Note d'observation sur le dossier de modification n°1 du PLU de la commune d'Agde

Expéditeur	Mairie d'Agde
EPCI de rattachement	CAHM
Commune concernée	Agde
Procédure	Modification simplifiée
Objet	Adaptation règlement, zonage et liste ER
Bureau d'Etudes	Terres Neuves
Type d'avis	Avis simple
Date d'approbation du DLU	16 février 2016
Date de délibération de la procédure	26 septembre 2017
Compatibilité SCoT	Passage en Bureau le 17 septembre 2015 et date d'approbation du PLU en février 2016

Zoom sur les 4 lots concernés dans la ZAC du Capiscot

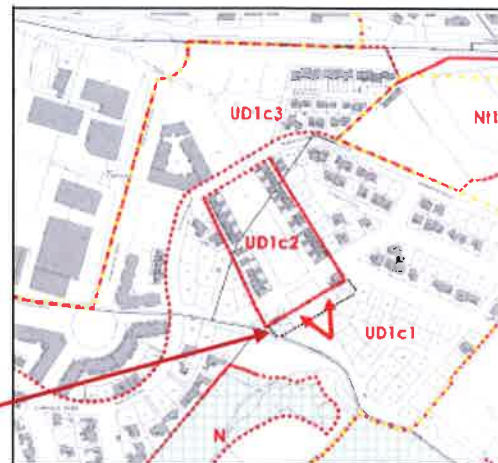
Il y a eu une erreur concernant le tracé de la zone UD1c2 dans le zonage actuel du PLU, qui exclut 4 lots (127, 128, 149 et 150) et qui correspondent aux parcelles cadastrées section KT n°80, 81, 99 et 100.

Afin de faire coïncider les plans de la ZAC avec les plans du PLU la commune souhaite intégrer dans la zone UD1c2 les 4 lots (127, 128, 149 et 150) ou parcelles (KT n°80, 81, 99 et 100).

➔ Il s'agit donc ici d'une régularisation par rapport à de l'existant, ce point n'entre pas en conflit avec les orientations du SCoT.

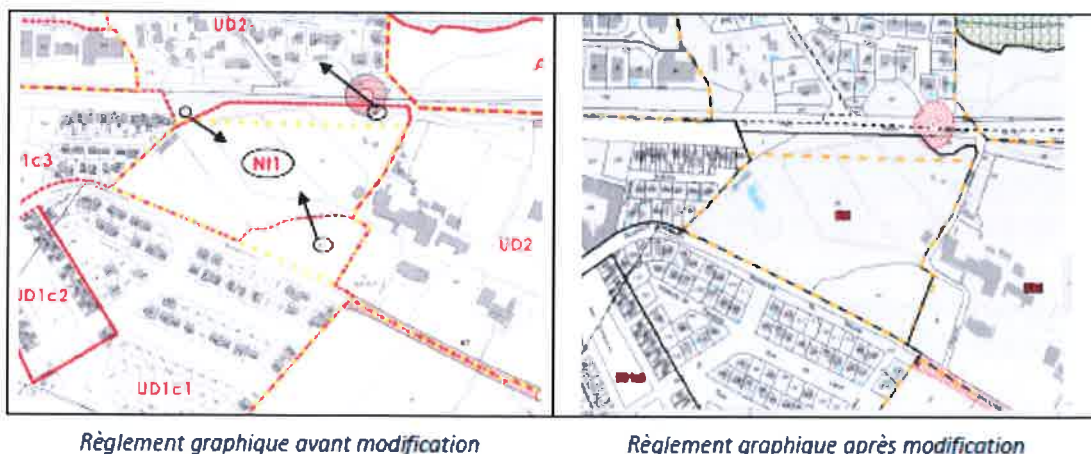
Dans le PLU approuvé il n'existe pas de zone AUh5 et il convient de lire AUh4 conformément au règlement graphique, il s'agit par conséquent de corriger une erreur matérielle.

→ Ces points n'entrent pas en conflit avec les orientations du SCoT

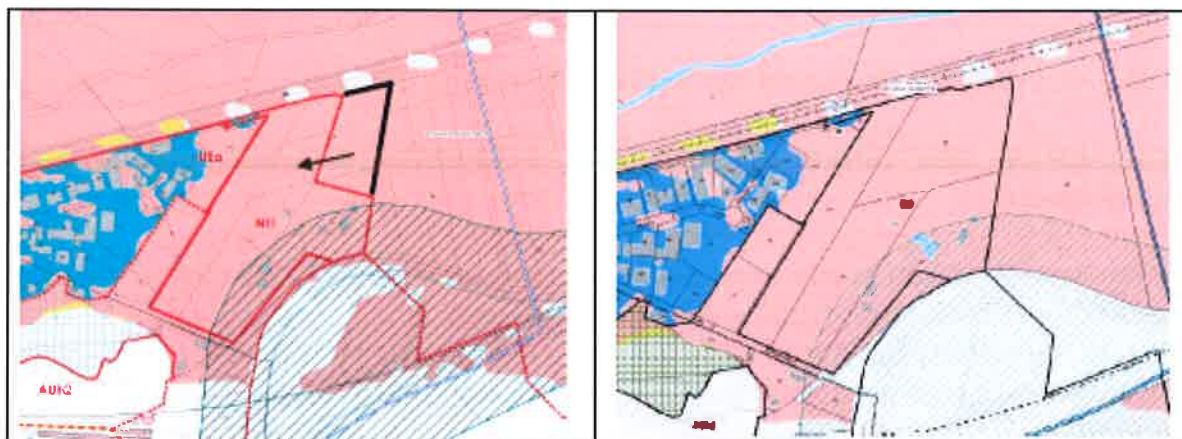
« L'objet de la modification est de reprendre, dans le règlement graphique, le périmètre du camping « le Cap Agathois » qui s'étend sur les parcelles cadastrées IK n°27. C'est par erreur qu'une partie de la parcelle cadastrée **IH n°43 (attention, il doit s'agir d'une erreur de frappe il s'agit de la parcelle IK n°43 et non IH)** a été exclue de la zone Nt1 dans les plans de zonage du PLU approuvé. »

La commune souhaite inclure en zone Nt1 l'intégralité de la parcelle cadastrée IK n°43.
